REGIONE TOSCANA
Giunta Regionale

Settore Valutazione Impatto Ambientale

OGGETTO: Parere regionale ex art. 63 L.R. 10/2010 nell'ambito del procedimento di VIA statale PNIEC-PNRR relativo al progetto di *impianto fotovoltaico ad inseguimento monoassiale denominato "Montalto Pescia" di potenza nominale di 65.2 MWp*, nei Comuni di Montalto di Castro (VT) e Manciano (GR), proposto da Iberdrola Renovables Italia S.p.A. – Nota finale.

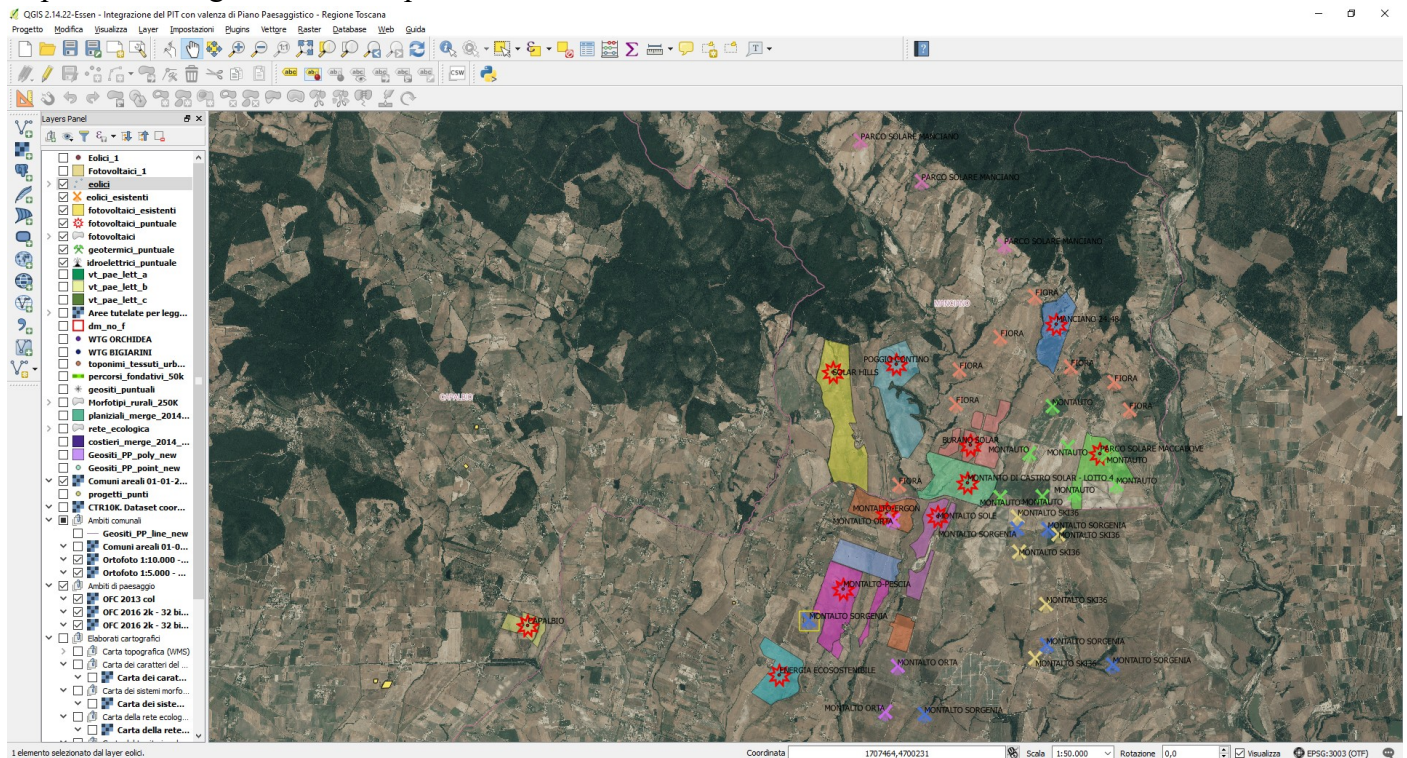
Punto 1 – Parzialmente Ottemperato. Nell’elaborato di Osservazioni ai contributi, si richiama una serie di impianti fotovoltaici per cui è in corso la procedura di autorizzazione o risultano già autorizzati o sono esistenti, senza però effettuare una valutazione dell’impatto cumulativo rispetto ai vapori paesaggistici dell’area di intervento. Si osserva inoltre che in Regione Toscana si individua solamente l’impianto di Poggio Contino non riportando una serie di impianti fotovoltaici di grandi dimensioni localizzati nelle immediate vicinanze e situati nel raggio di 5km individuato al fine dell’analisi. Si ritiene inoltre che per effettuare un’analisi degli effetti cumulativi più completa si sarebbero dovuto prendere in considerazione anche gli impianti eolici in fase di VIA; a tale proposito si evidenzia che una pala eolica (MO6) di un impianto della Sorgenia è localizzata a circa 200 metri dall’impianto fotovoltaico in esame. Di seguito si riporta una cartografia utilizzata dal settore per le istruttorie di competenza, dove sono localizzati gli impianti di energie rinnovabili per cui è stato richiesto un contributo istruttorio.

Pertanto le integrazioni presentate (MNT-OSS-TAV-07-00) non riportano tutti gli impianti fotovoltaici e non viene effettuata una valutazione degli effetti cumulativi sul paesaggio come richiesto.
